Keuringsverslag van een elektrische laagspanning- en zeer lage spanningsinstallatie

NIET CONFORM

Datum keuring: 19/11/2024

Straatnaam Franslaan
Huisnummer 94
Busnummer 301
Postcode 8620
Gemeente Nieuwpoort
Land België

Afbeelding schakel- en verdeelbord:

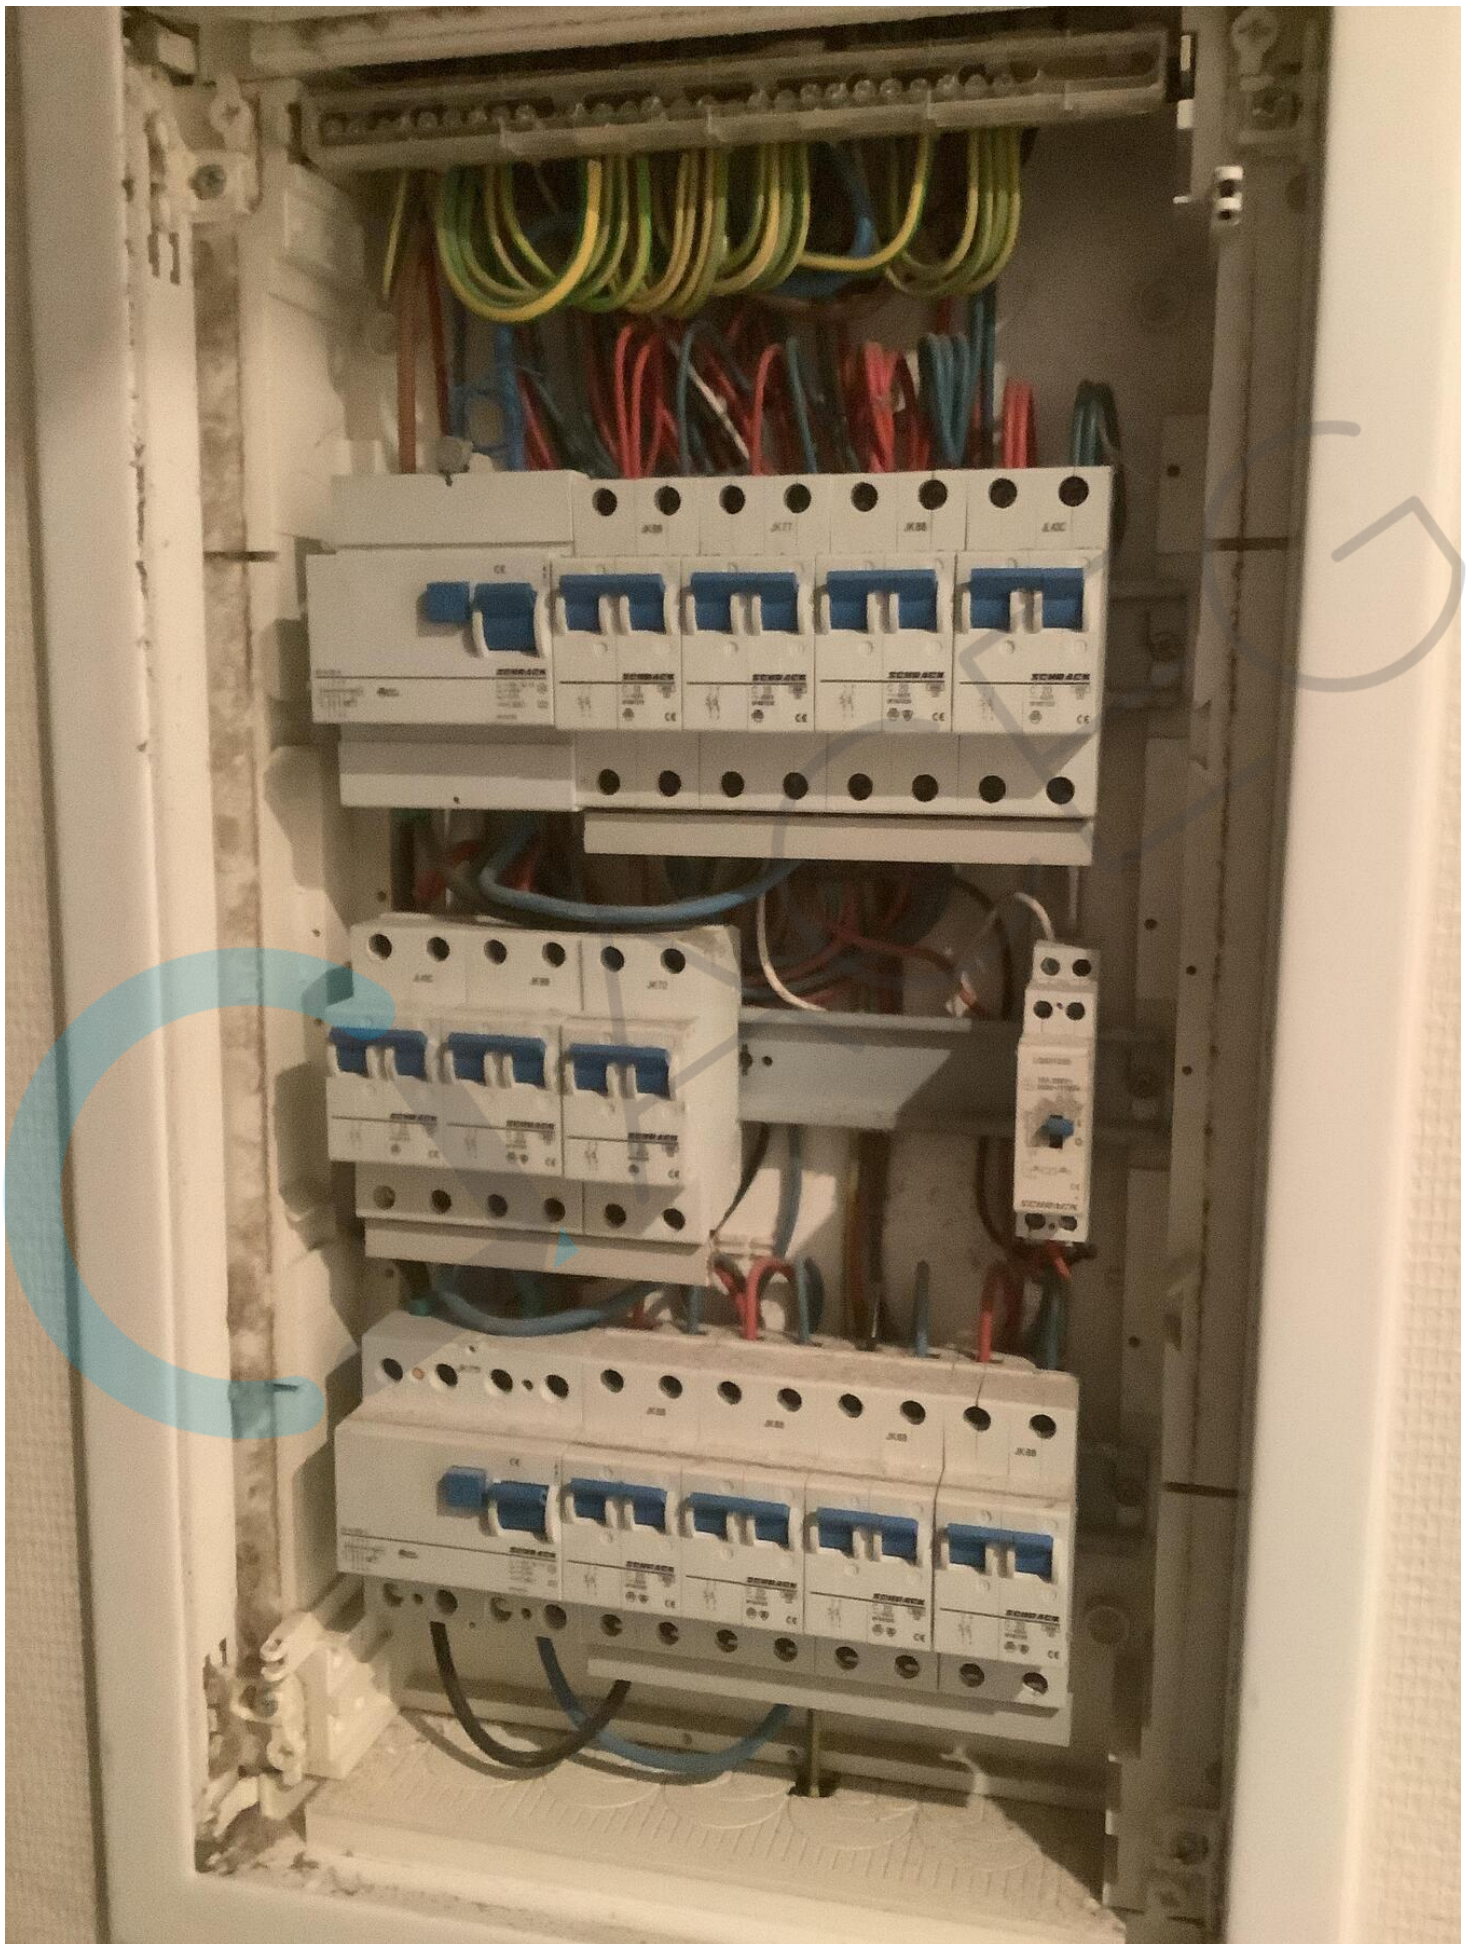
15.09 De genaakbare, naakte onder spanning staande delen zijn onvoldoende afgeschermd. (Boek 1 Afdeling 5.1.4. en 4.2.2.3.)

15.10 Niet gebruikte invoeringen van het verdeelbord zijn niet correct of onvoldoende afgedicht. (Boek 1 Afdeling 5.1.4. en 4.2.2.3.)
